Flurbereinigungsverfahren: **Hungen B 457**  
Aktenzeichen: **UF 1500**

**1. Änderung  
des  
Wege- und Gewässerplanes  
mit landschaftspflegerischem Begleitplan  
(Plan nach § 41 FlurbG)**

**Textlicher Teil**

*Kreuzungsbereich (Maßnahme Nr. 87.1),  
Blickrichtung nach Süden in Richtung Hof Müller*

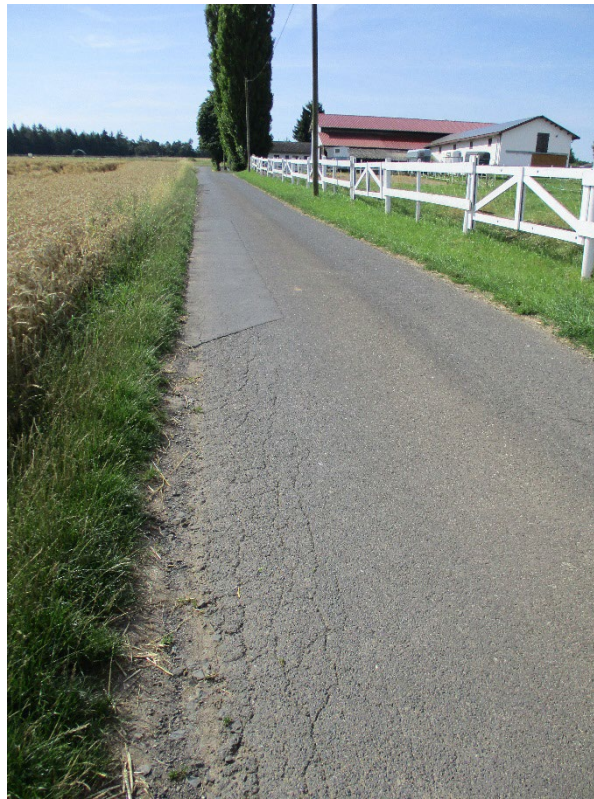
**Weg 87.1 – Ausbau von Asphaltwegen (Kreuzungsbereich)**

Der Weg Nr. 87 „Riesengrabenweg“ soll nach dem genehmigten Wege- und Gewässerplan verbreitert werden. Die Verbreiterung bezieht sich auf das letzte Teilstück in Richtung des asphaltierten Weges Nr. 93, in Höhe der Aussiedlerhöfe. Damit diese bereits genehmigte Verbreiterung einen Sinn hat, ist der Ausbau des Kreuzungsbereiches nötig.

Über den Weg Nr. 87 werden die landwirtschaftlichen Flächen, auch in die Nachbargemarkungen Bellersheim und Bettenhausen erschlossen sowie die Versorgung des Putenmastbetriebes Müller durchgeführt. Die Versorgung erfolgt mit Lastzügen bzw. Sattelzügen.

Auf Grund der vorhandenen Kreuzungswinkel der vorhandenen Wege, befahren die LKW's nicht mehr nur den asphaltierten Bereich, sondern benutzen für die erforderlichen Fahrbeziehungen oft das private Ackergelände.

Damit der Kreuzungsbereich die Schleppkurven der zuvor beschriebenen LKW's abdeckt, ist eine Verbreiterung der einzelnen Kreuzungsarme vorgesehen. Der Ausbau erfolgt über den gesamten Kreuzungsbereich und berücksichtigt auch eine geordnete Entwässerung.

Im Vorfeld der Ausbaumaßnahme wird noch eine Untersuchung auf PAK durchgeführt. Eine Untersuchung für die Wegebaumaßnahme 87, durchgeführt am 27.07.2016, ergab eine geringe PAK-Belastung im Asphaltoberbau. Auf Grund der geringen Belastung ist eine Wiederverwendung in der ungebundenen Tragschicht des Weges 87 möglich!
